zadavatel VZ „**ZŠ Brno, Antonínská 3 – II. etapa rekonstrukce**“, uveřejněné v IS VZ US pod evidenčním číslem 358135, Statutární město Brno, Městská část Brno-střed, Dominikánská 2, 601 69 Brno zastoupený společností BRNOINVEST, spol. s r. o. obdržel od uchazečů o tuto VZ dotazy č. **01 až č. 10**.

„ZŠ Brno, Antonínská 3 – II. etapa rekonstrukce“

Dotaz 01

PŮVODNÍ KAMENNÝ SOKL

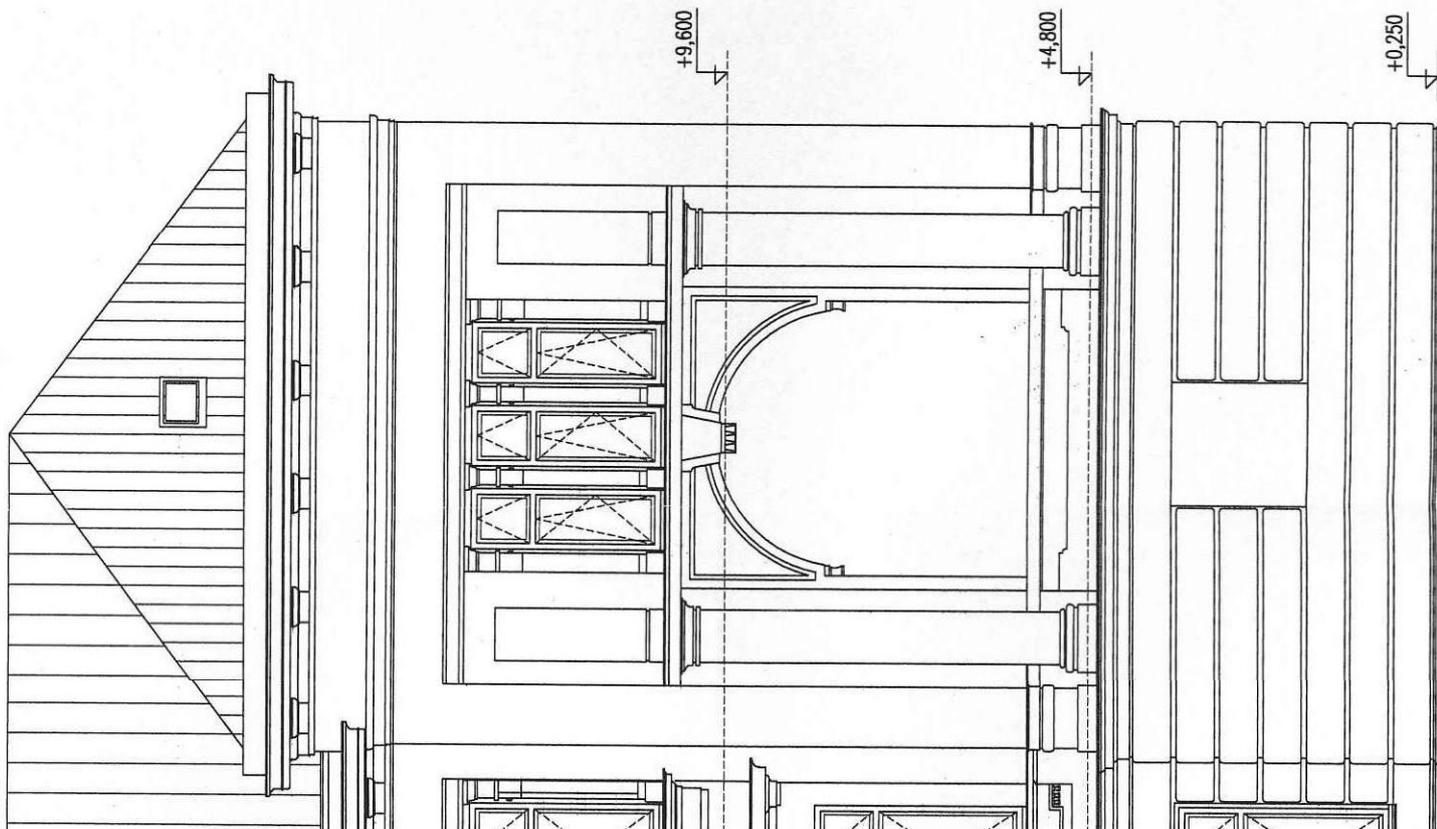
- v rámci výkresu pohledu 2-3 je uvedeno, že součástí očištění žulových kvádrů bude i broušení na původní přírodní vzhled kamene. Tento zásah považuje NPÚ ÚOP v Brně za invazivní do struktury materiálu a z hlediska zájmů státní památkové péče za nežádoucí. Povrch kamene bude očištěn dostupnými neagresivními prostředky běžně používanými v restaurátorské praxi. Pískovcové kvádry nebudou hydrofobizovány.

- barevná úprava soklu bude přizpůsobena odstínu kamenného obkladu, který bude v soklové partii částečně prezentován. Před provedením finálního nátěru budou vzorky barev vysazeny na sokl (v místě styku omítky s kamenným obkladem) a odsouhlaseny pracovníky památkové péče.

- Ve II. etapě výstavby se opraví zbývající soklová část (od úrovně +0,250 po +0,000) a provede se následující práce:
- 1.- ze soklové části se odstraní omítky zaváhle, prosolené a nesoudržné s podstavcem a povrch se vyčistí a ošetří

- 2.- část soklu z žulových kvádrů (v současnosti jsou zařízeny různými tmely a omítkami, vyspravena a obroušena na původní přírodní vzhled kamene)
 - 3.- na doplnění omítek bude použit třívrstvý sanační omítkový systém WTA (sanační vrstva + minerální vápenný štuk pro venkovní použití, který bude proveden v 1. etapě výstavby)

Před provedením finálních barev budou vzorky barev (velikost min. 0,5x0,5m) předloženy objednateli a odsouhlaseny projektantem a NPÚ.
